浜岡原子力発電所原子炉施設保安規定の 変更認可申請について

【令和4年7月1日付け浜岡原子力発電所の組織改定に伴う変更】

令和4年4月1日
中部電力株式会社

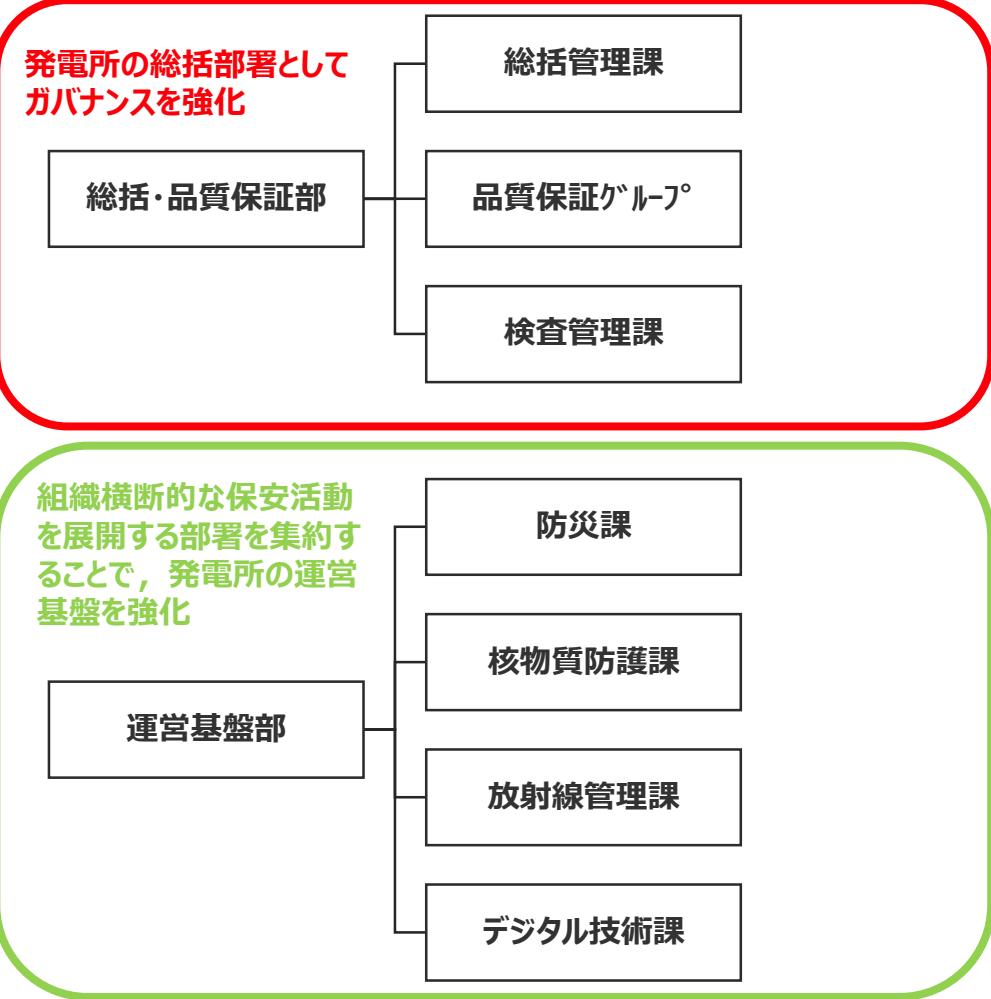
■組織改定は以下のとおり。

(現行の組織)

(改定後の組織)

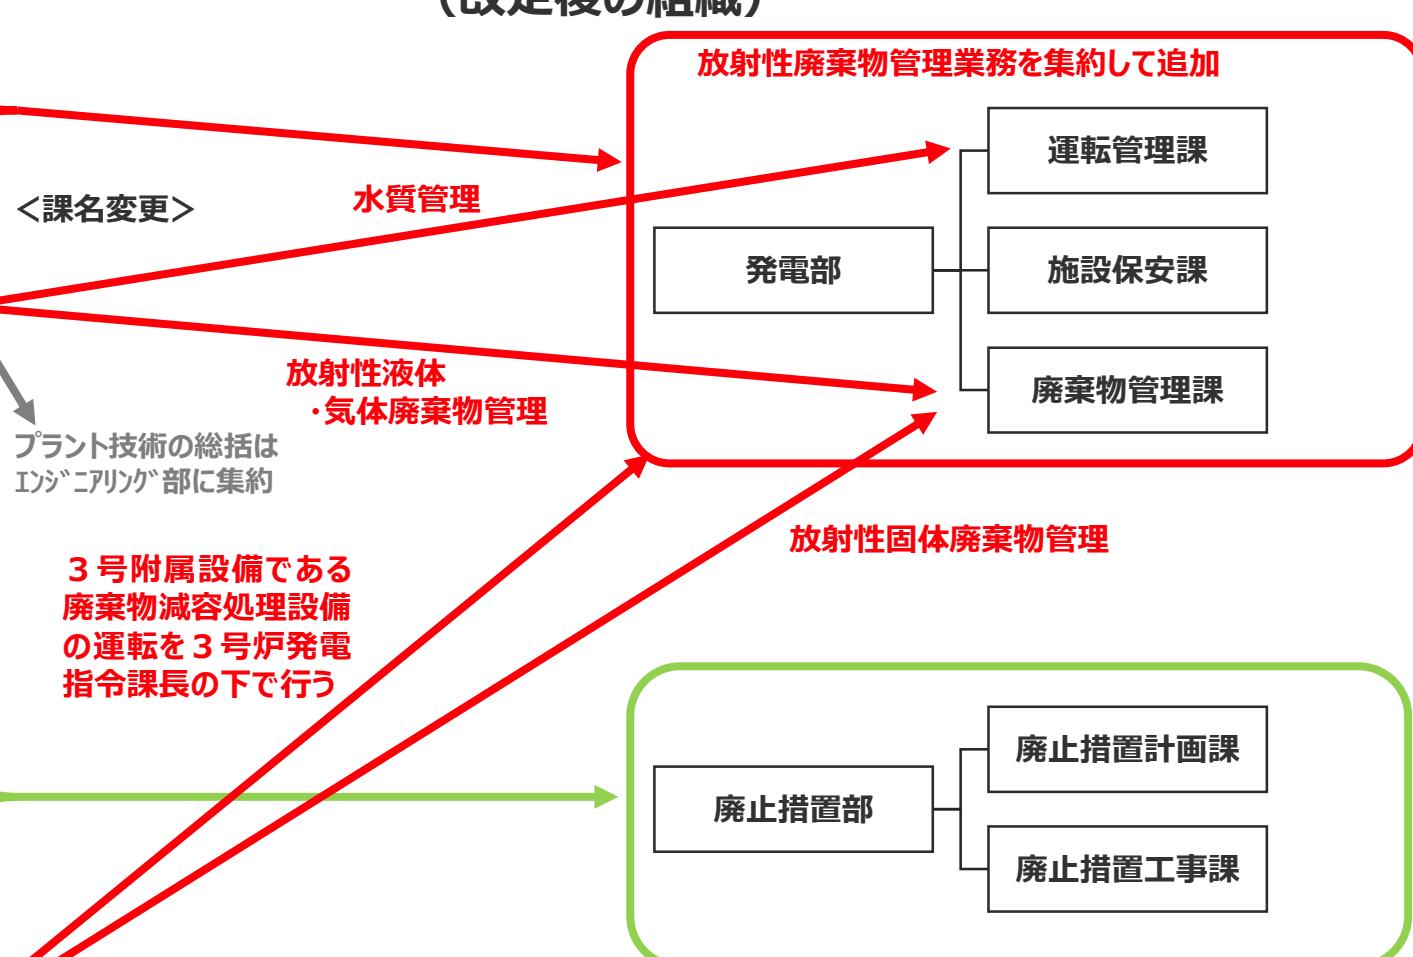
(現行の組織)

(改定後の組織)

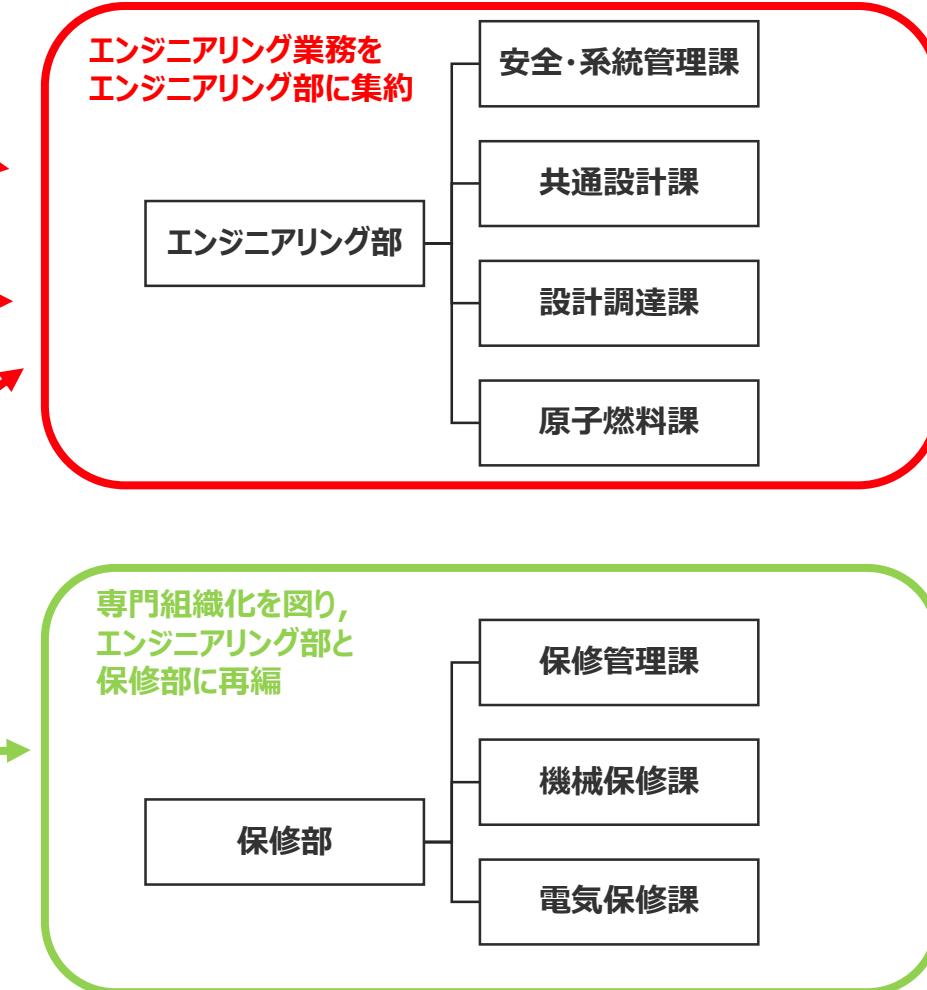
(現行の組織)

(改定後の組織)

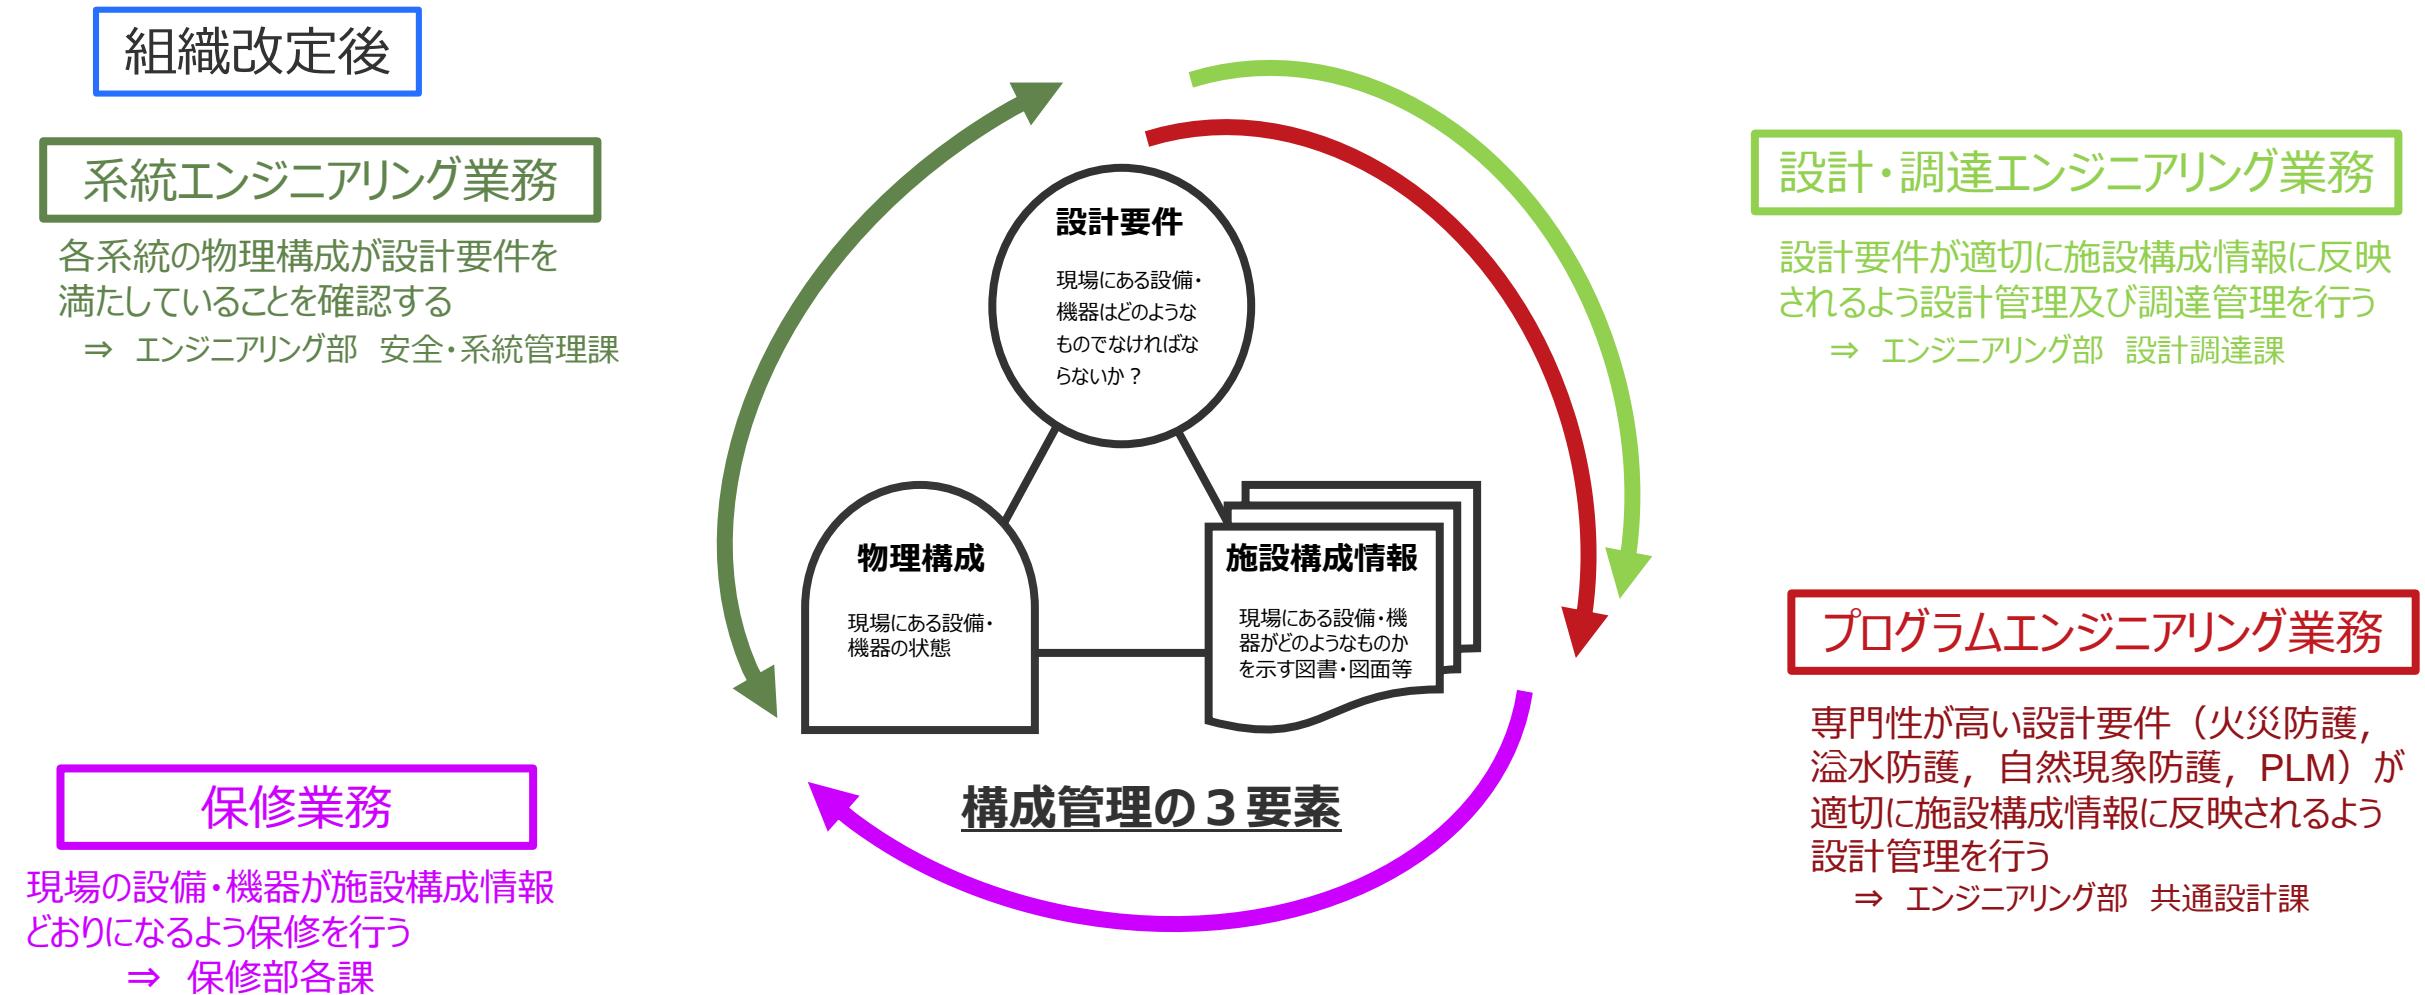
組織改定前

保守管理（現場の保全作業）
 ⇒ 保修部 保守管理課、設備保全課、原子炉課、タービン課、電気課、計測課、改良工事グループ

設計管理
 ⇒ 保修部 保守管理課、設備保全課、原子炉課、タービン課、電気課、計測課、改良工事グループ

調達管理
 ⇒ 保修部 保守管理課、設備保全課、原子炉課、タービン課、電気課、計測課、改良工事グループ

文書管理
 ⇒ 保修部 保守管理課、設備保全課、原子炉課、タービン課、電気課、計測課、改良工事グループ

(補足2) エンジニアリング業務と保修業務の業務分掌イメージ 組織改定前

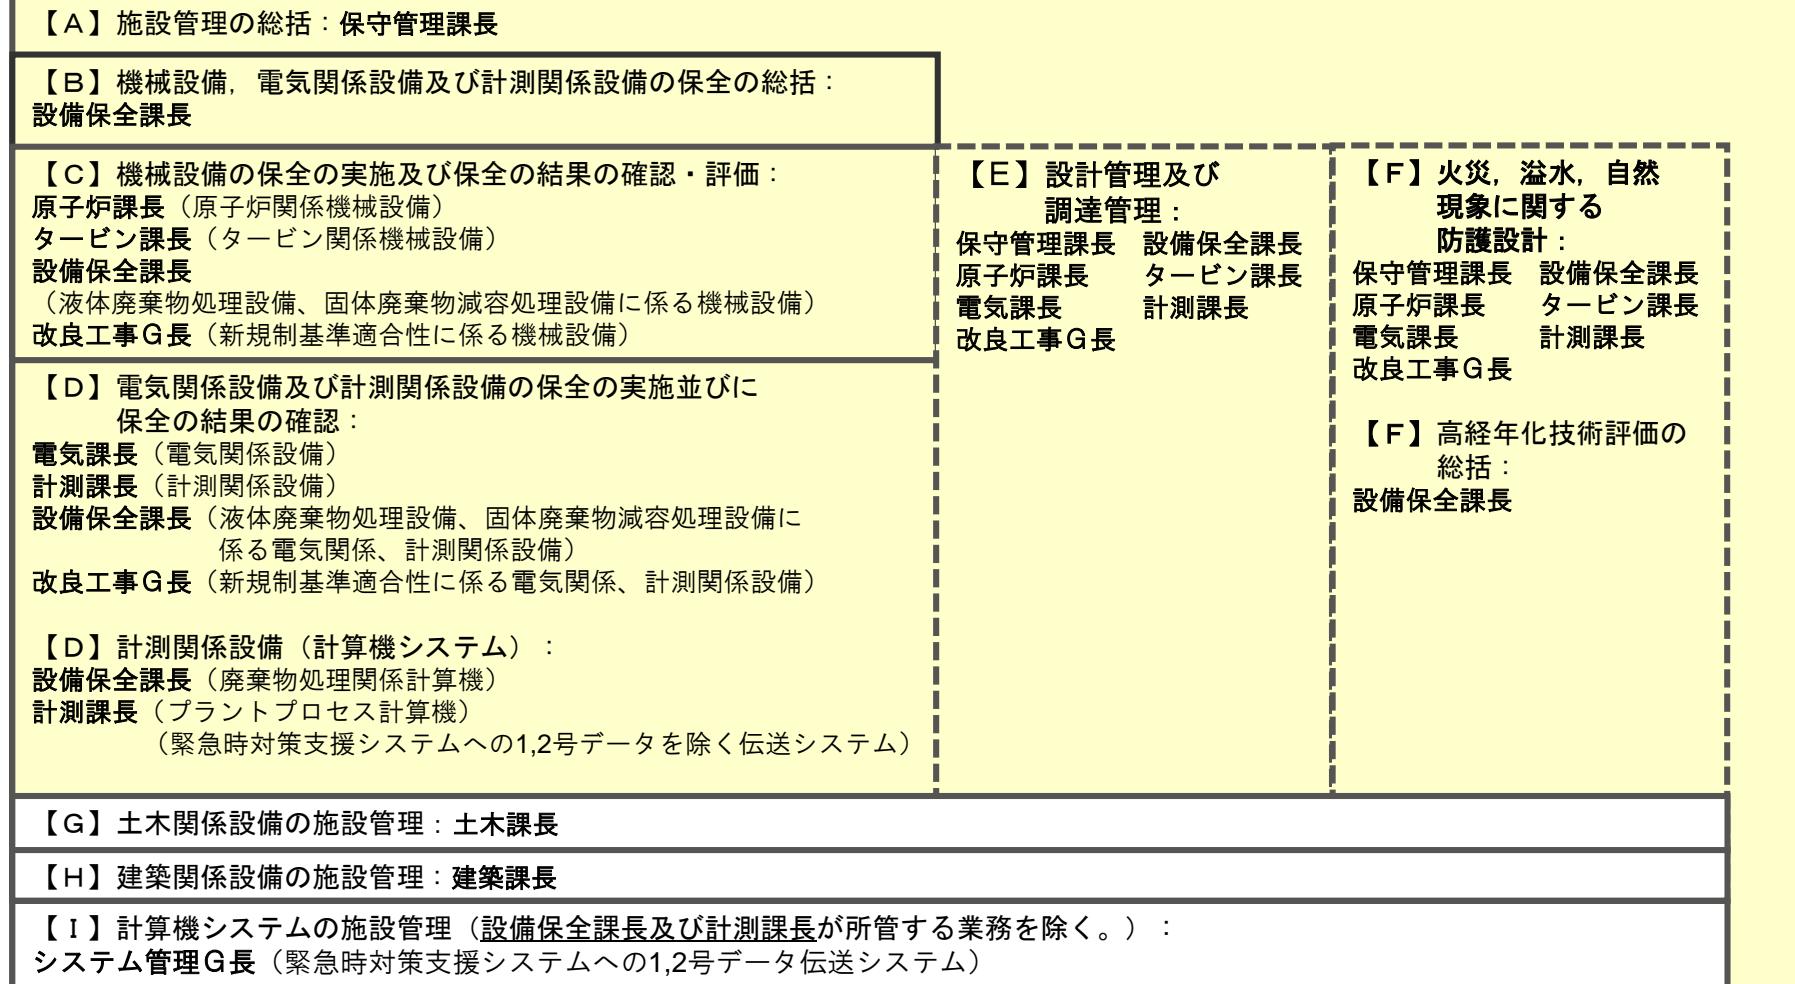
保修部所掌範囲

例示は
保安規定第1編第4条抜粋

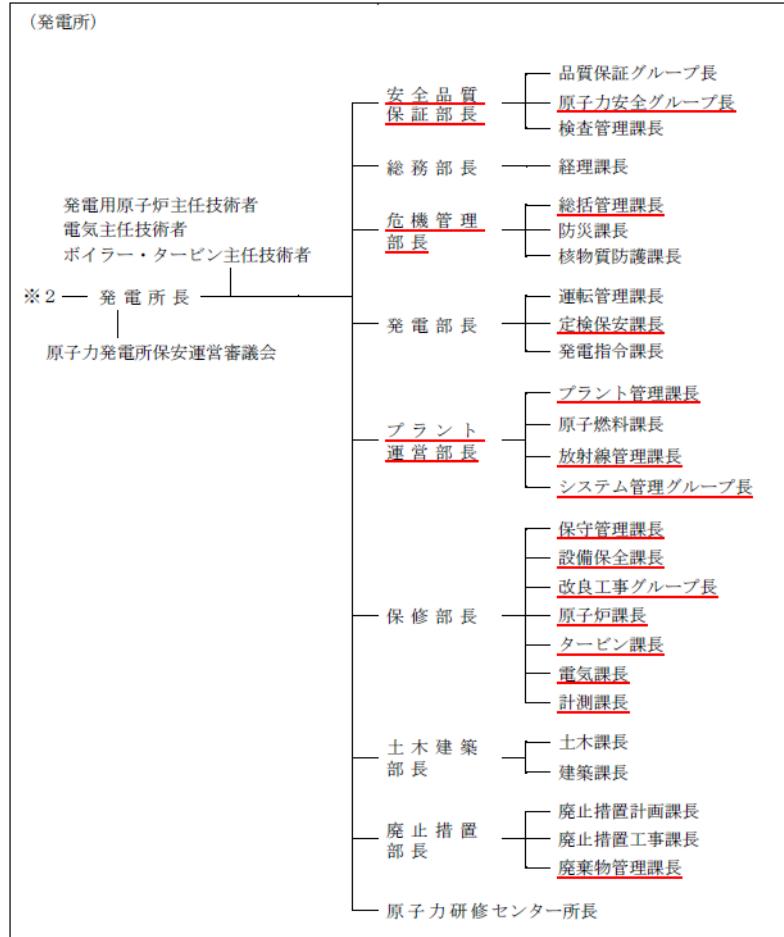
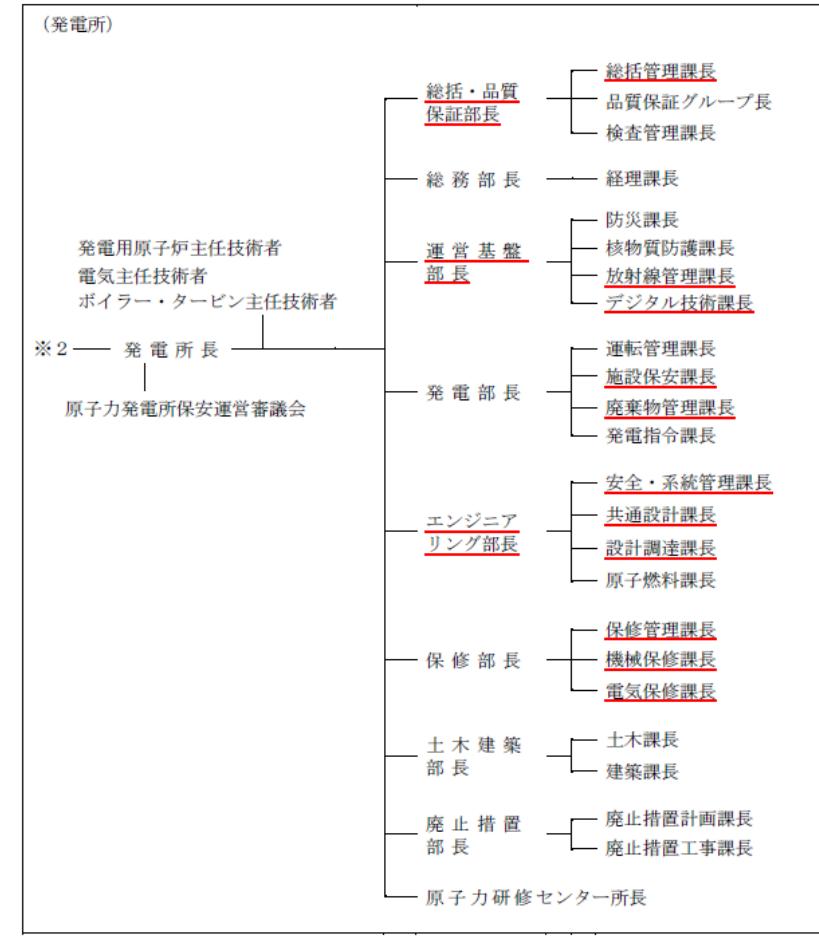
■組織改定の考え方方に則り、保安規定第1編第4条及び第2編第4条を変更する。

(変更前)

(変更後)
